## FORMATO EIA-FEA-007

### INFORME TÉCNICO DE INSPECCIÓN AL SITIO DE DESARROLLO DEL PROYECTO

<b>Proyecto:</b>	P.H. Doña Ángela (Locales Comerciales y Apartamentos)		
<b>Categoría:</b>	I		
<b>Promotor:</b>	Janitza Aracellys García Rodríguez		
<b>Representante Legal:</b>	N.A.		
<b>Ubicación:</b>	Corregimiento de Chitré (Cabecera), Distrito de Chitré, provincia de Herrera.		
<b>Expediente No.:</b>	DRHE-I-F-24-2020		
<b>Fecha de la inspección:</b>	23 de Octubre de 2020		
<b>Fecha del Informe:</b>	27 de Octubre de 2020		
<b>Participantes:</b>	<b>Nombre</b>	<b>Cargo</b>	<b>Institución</b>
	Yuria Benítez	Evaluadora de Estudio de Impacto Ambiental	MiAmbiente - Herrera
	Francisco Cortés	Evaluador de Estudio de Impacto Ambiental	MiAmbiente - Herrera
	Marcos Olaya	Esposo de la Promotora del proyecto	-----

**Fig. No. 1:** Vista de la topografía relativamente plana del terreno. Vegetación conformada por gramíneas.

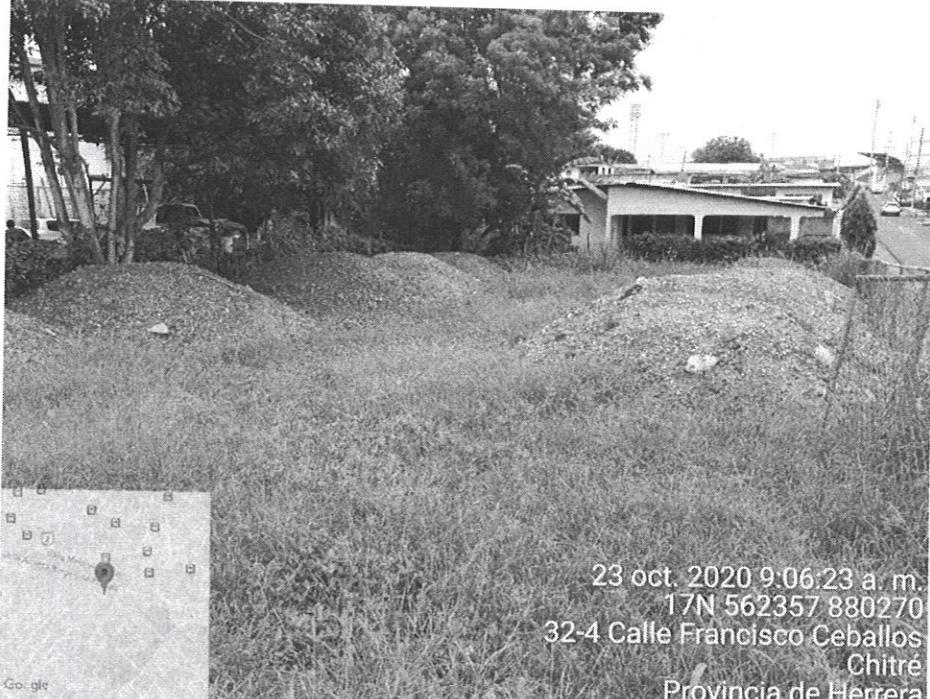
- En el Estudio de Impacto Ambiental, en la **Sección 2.0, Resumen Ejecutivo** (página 5) y en la **Sección 6.0, Descripción del ambiente físico** (página 25), se establece que “...la topografía es 95% plana y 5% ondulada...”, sin embargo, en la **Sección 6.4 Topografía** (página 27) se indica “...la topografía que presenta el terreno es 80% plano y un 20% ondulado”; por lo antes expuesto el promotor deberá aclarar esta incongruencia.

- a) Aclarar incongruencia en referencia a la información presentada en el Estudio de Impacto Ambiental sobre la topografía del terreno.
2. En la **Sección 5.4.2, Fase de Construcción** (página 19) se establece que “...Esta actividad conlleva la ejecución del proyecto (o diseño) por parte del promotor (y/o contratista), previa aprobación del proyecto por parte de todas las autoridades a fines, y en especial MIAMBIENTE. La actividad en cuestión consiste en: 1. Realizar el replanteo del perímetro del lote. 2. Adecuación del terreno (limpieza, remoción de la capa vegetal, nivelación)...”, sin embargo, no se detalla el volumen, en metros cúbicos, de material a utilizar, para realizar la adecuación del terreno, ya que durante la inspección de campo se observó que el terreno no es completamente plano, y que sobre el mismo, se ha depositado material edáfico para los trabajos de nivelación.

**Fig. No. 2:** Se observa que en el terreno no se mantenían actividades constructivas, sin embargo, se observaron ocho montículos de material edáfico, para ser utilizado para la adecuación del terreno.

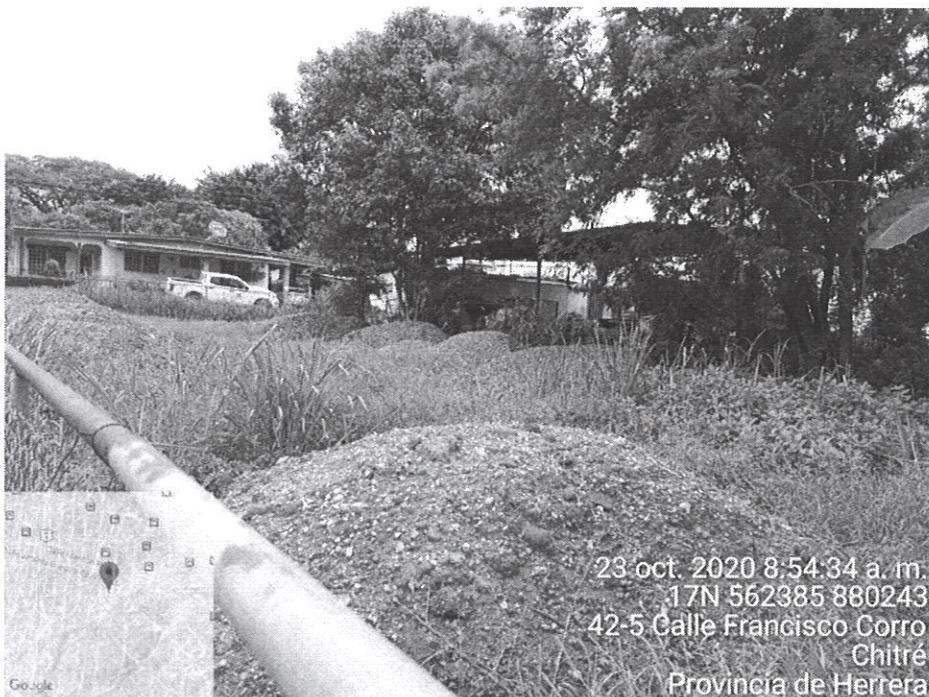
- En el Estudio de Impacto Ambiental, en la **Sección 5.4.2, Fase de Construcción** (página 19) se establece que “...Esta actividad conlleva la ejecución del proyecto (o diseño) por parte del promotor (y/o contratista), previa aprobación del proyecto por parte de todas las autoridades a fines, y en especial MIAMBIENTE. La actividad en cuestión consiste en: 1. Realizar el replanteo del perímetro del lote. 2. Adecuación del terreno (limpieza, remoción de la capa vegetal, nivelación)...”, sin embargo, no se detalla el volumen, en metros de cúbicos, de material a utilizar, para realizar la adecuación del terreno, ya que durante la inspección de campo se observó que el terreno no es completamente plano, y que sobre el mismo, se ha depositado material edáfico para los trabajos de nivelación.

- a) Presentar el volumen de material que se utilizará para la adecuación del terreno.
3. En la **Sección 5.6.1, Necesidades de Servicios Básicos** (página 22), se establece que “...En el área de influencia del proyecto existen instalados los servicios básicos siguientes: Suministro de agua potable y alcantarillado provisto por IDAAN (Se adjunta nota No. 011-2020-DPH de 17 de febrero de 2020)...”, sin embargo, dicha nota establece lo siguiente, para lo referente al sistema de alcantarillado “...El sistema al cual la propiedad en estudio descarga pertenece al viejo sistema de alcantarillado de Chitré y no está funcionando de la mejor manera. El proyecto del nuevo alcantarillado de Chitré contempla realizar las mejoras pertinentes en este sector por ende para consultas de funcionalidad y permisos para conexiones dirigirse a las
